TRANS/WP.29/2001/61  
24 August 2001

ПРЕДЛОЖЕНИЕ ПО ПРОЕКТУ ДОПОЛНЕНИЯ 2 К ПОПРАВКАМ СЕРИИ 01  
К ПРАВИЛАМ № 67

(Оборудование для сжиженного нефтяного газа)

Рис. 3: Соединительный участок заправочного блока евро типа для транспортных средств малой грузоподъемности"

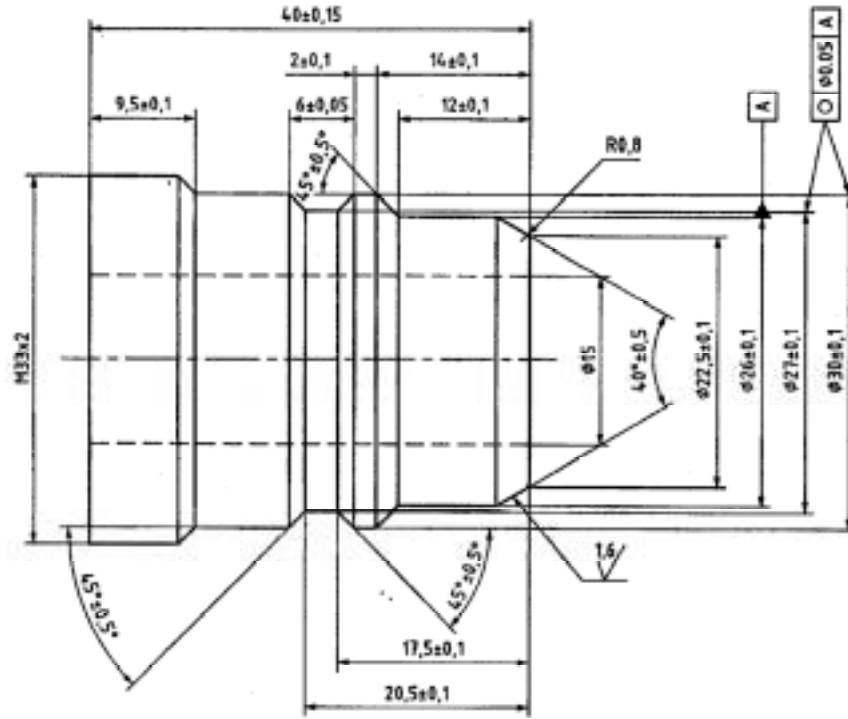
"6.15.10.6 Конкретные положения, касающиеся заправочного блока евро типа для транспортных средств малой грузоподъемности (приложение 9 - рис. 3):

6.15.10.6.1 Объем пустот между передней уплотняемой поверхностью и передней стороной обратного клапана не должен превышать 0,1 см<sup>3</sup>;

6.15.10.6.2 В случае проведения гидравлического испытания расход воды через соединитель при разнице давления в 300 кПа должен составлять по крайней мере 60 л/мин.

Включить следующий новый рис. 3:

Рис. 5: Соединительный участок заправочного блока евро типа для транспортных средств большой грузоподъемности"

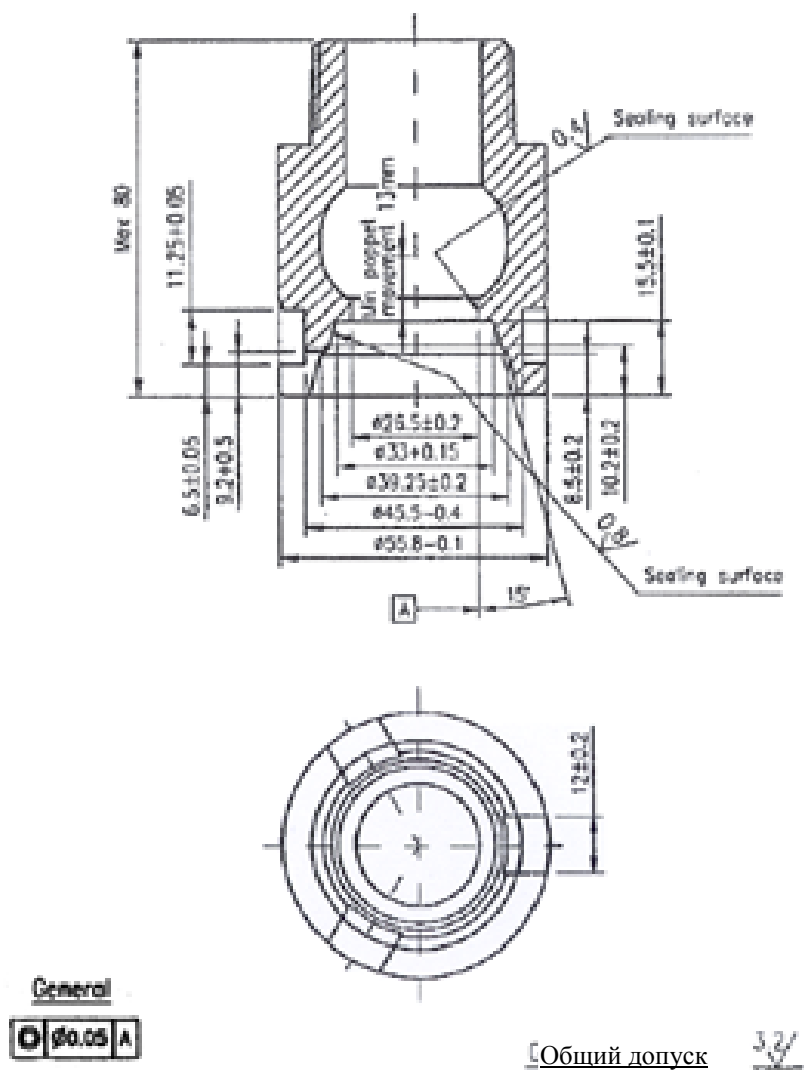
Заправочный блок, показанный на рис. 5, используется только на механических транспортных средствах категорий M2, M3, N2, N3 и M1, имеющих максимальную общую массу > 3 500 кг\*".

- 6.15.10.7 Конкретные положения, касающиеся заправочного блока евро типа для транспортных средств большой грузоподъемности (приложение 9 - рис. 5):
- 6.15.10.7.1 Объем пустот между передней уплотняемой поверхностью и передней стороной обратного клапана не должен превышать  $0,5 \text{ см}^3$ ;
- 6.15.10.7.2 В случае проведения гидравлического испытания расход воды через заправочный блок при механически открытом обратном клапане и разнице давления в 500 кПа должен составлять по крайней мере 200 л/мин."

Включить следующий новый рис. 5:
